**AVIS RELATIF À LA PROTECTION
CONTRE LES EVENTUELS EFFETS NOCIFS ET NUISANCES
PROVOQUÉS PAR LES RAYONNEMENTS NON IONISANTS
GÉNÉRÉS PAR DES ANTENNES ÉMETTRICES STATIONNAIRES**

Commune : ARLON - Exploitant : PROXIMUS

Référence exploitant : 63WEL_00

Rapport n° 3745 / 2023

Figure 1 : Vue en plan des lieux de séjour et des points de contrôle

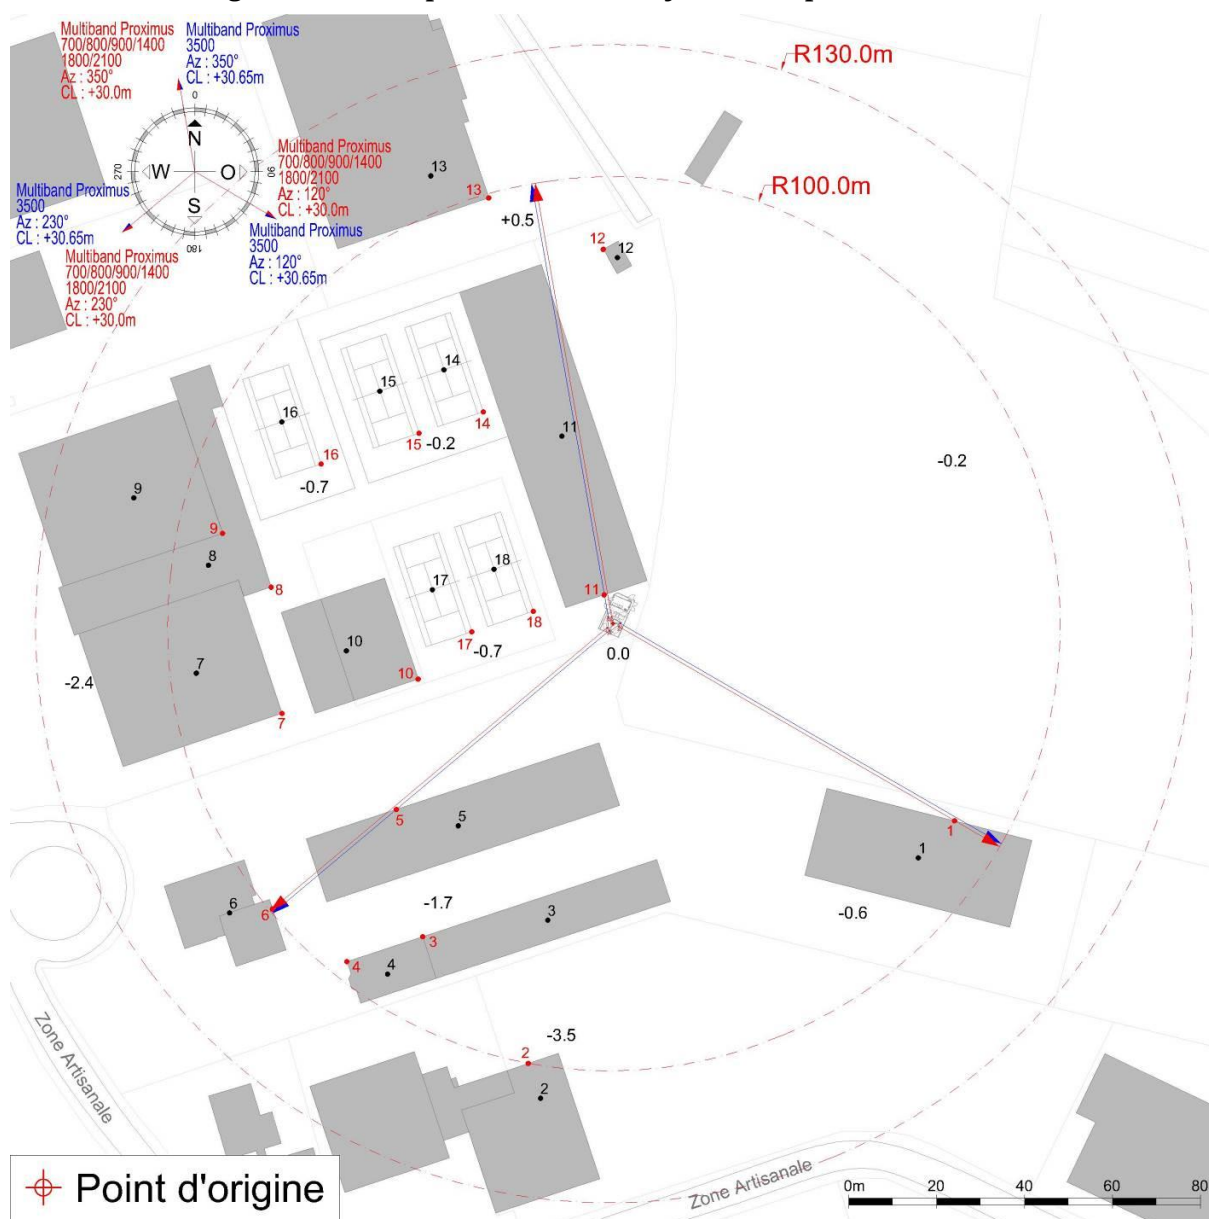
Les fréquences d'émission, la puissance rayonnée par chacune des antennes et leur gain permettent de déterminer le rayon de la zone à analyser. Tout dépassement de la limite par installation est exclu en dehors de cette zone. Le tableau 2 reprend les 35 LS² pour lesquels l'indice d'exposition est le plus élevé. Les différentes colonnes indiquent :

- le numéro du point de contrôle repris sur un des plans de la figure 1;
- le numéro du LS dans lequel se trouve le point de contrôle de la 1^{ère} colonne ;
- l'atténuation d'obstacle prise en compte pour le calcul de l'indice d'exposition dans le LS ;
- le résultat du calcul de l'indice d'exposition.

En ce qui concerne les antennes de l'installation mentionnées dans le tableau 1, la distance maximale à laquelle la limite pourrait être atteinte, à l'extérieur, est égale à 80,8 m. S'il n'y a pas de LS à une distance inférieure, les antennes respectent forcément la limite d'immission.

Dans le cas des LS situés à l'intérieur des bâtiments, une atténuation d'obstacle est prise en compte et il en résulte que la distance maximale à laquelle la limite pourrait être atteinte se réduit à 57,2 m.

Les résultats de l'évaluation décrite au paragraphe 4 indiquent que les antennes émettrices stationnaires de l'installation faisant l'objet du présent avis ne produisent pas, dans un lieu de séjour, un rayonnement électromagnétique maximum supérieur aux limites fixées à l'article 4 du décret.

Figure 2 : Vue en plan des installations d'antennes dans un rayon de 300 mètres autour de l'installation faisant l'objet de la demande d'avis

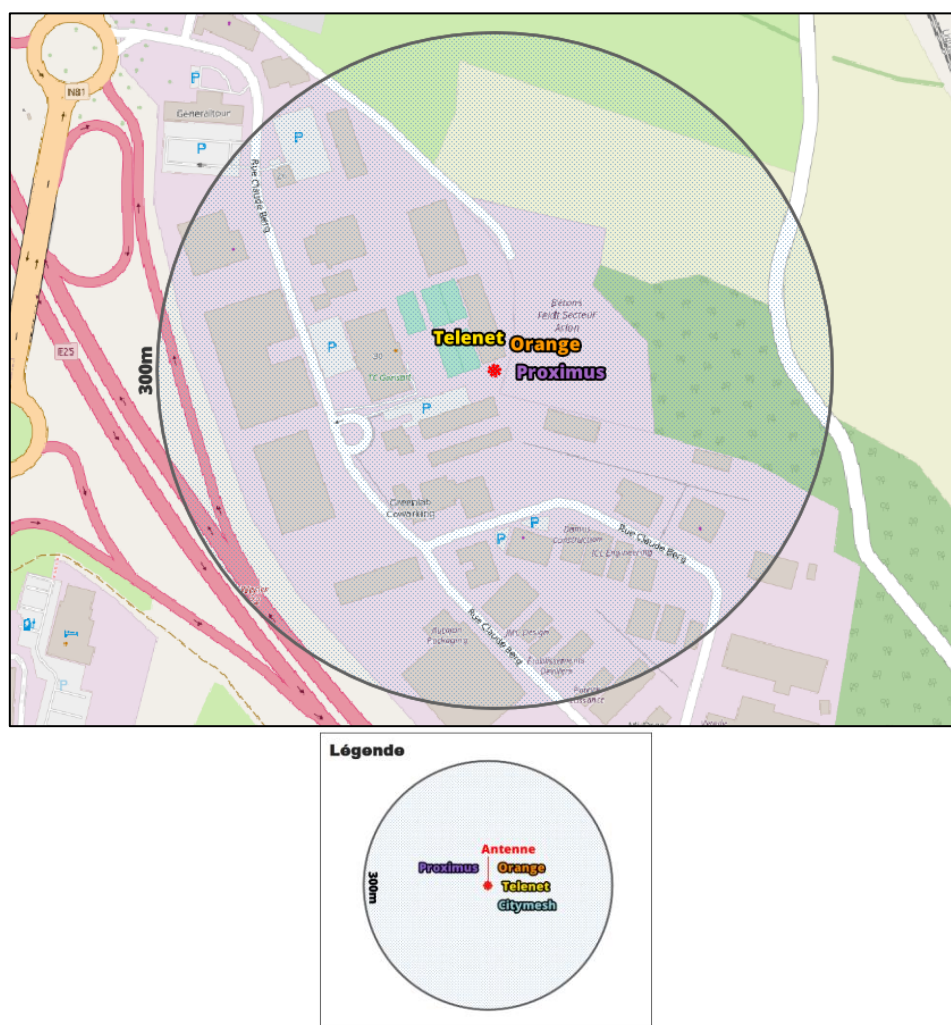
Le plan en projection verticale de la figure 2 indique la localisation des antennes actives éventuelles visées par le décret et situées dans un rayon de 300 mètres autour de l'installation référencée dans le paragraphe 2. Les données de localisation de ces antennes et les avis correspondant sont accessibles via le cadastre en ligne des antennes émettrices stationnaires⁶.

Compte tenu du nombre d'installations localisées dans la figure 2, il apparaît que l'intensité du rayonnement électromagnétique généré, dans les lieux de séjour situés à proximité de l'installation référencée dans le paragraphe 2, par l'ensemble des antennes émettrices stationnaires de l'ensemble des exploitants du même site d'antennes émettrices stationnaires respecte la limite fixée à l'article 4, § 2 du décret.
